2017年11月10日

川内原発の火山灰対策規制強化と対策工事に関する要請書

川内原発 30 キロ圏住民ネットワーク
原子力規制を監視する市民の会

1. 風向きの不確かさが考慮されていない

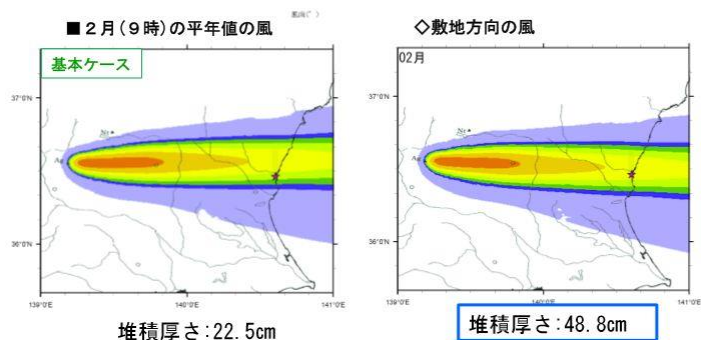
降灰量（設計層厚）を比較すると、川内原発は、噴火規模が比較的大きく、距離に近い割に、降灰量が小さいことが分かります。

最大の原因は、風向きの想定にあると思われます。火山灰の降灰量や濃度にもっとも敏感に影響するのが風向きです。降灰量について、四国電力や日本原電、北海道電力などは風向きについて、月別平年値の最大値に加え、不確かさの考慮として敷地方向の風向きでも計算しています。規制庁が専門家を検討チームで行った試算でも、風向きは「モニタリング地点に向かう風」すなわち原発敷地方向の風でした。右は原発の東海第二原発の例ですが、ほんのわずかの風向きの違いで倍になります。四電や規制庁の評価では、16方位で1つずつただけで約10分の1になります。

川内原発では、このような考慮はされておらず、月別平年値の最大値を用いているだけです。それどころが、他の原発では行われている総噴出量、噴煙柱高度、噴出率、噴火継続時間、全粒径分布、風向き、風速についての不確かさの考慮が全く行われていません。

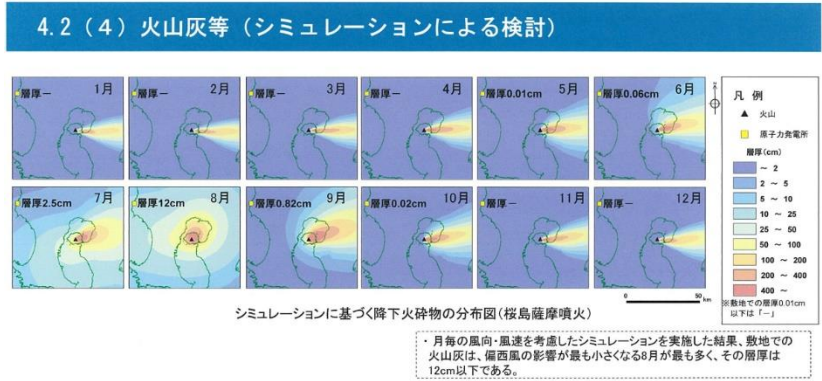
川内原発の場合、月別平年値の最大値とただけでは、桜島（始良カルデラ）から東よりの風となってしまう（右図）。以下の点からも、風向きの不確実さを考慮すべきだといえます。

○ 九電によるとここ 30 年でも川内原発の敷地内に桜島からの降灰が 4 回も観測されている。

○ 専門家の小山真人氏／静岡大学防災総合センターも以下のように指摘している。「偏西風帯にある日本では、通常は火口の西方遠方に火山灰は積もりにくいが…西方に分布域をもつ事例は少なからず存在する」「風向きが変化しないうちに特定の場所に一気に厚くつもる可能性がある」
「九州電力が行った数値シミュレーションが、こうした特殊な条件まで再現できているとは限らない」「少なくとも 2 倍程度の余裕をみて、降灰の最大厚さの想定は 2 m とすべきだろう」（「科学」Feb 2015 Vol. 85 No. 2 より）

○ 気象庁気象研究所の新堀敏基氏は、桜島 2013 年 8 月 18 日噴火が桜島大正噴火規模であった場合、川内原発の 10km ほど南側の降灰量を 10 cm 程度だったとしている（災害・危機管理 ICT シンポジウム 2014@パシフィコ横浜）。これを単純に桜島薩摩噴火の規模に換算すると、予想降灰量は優に 1 m を超える。（川内原発行政裁判福岡地裁の原告第五準備書面）
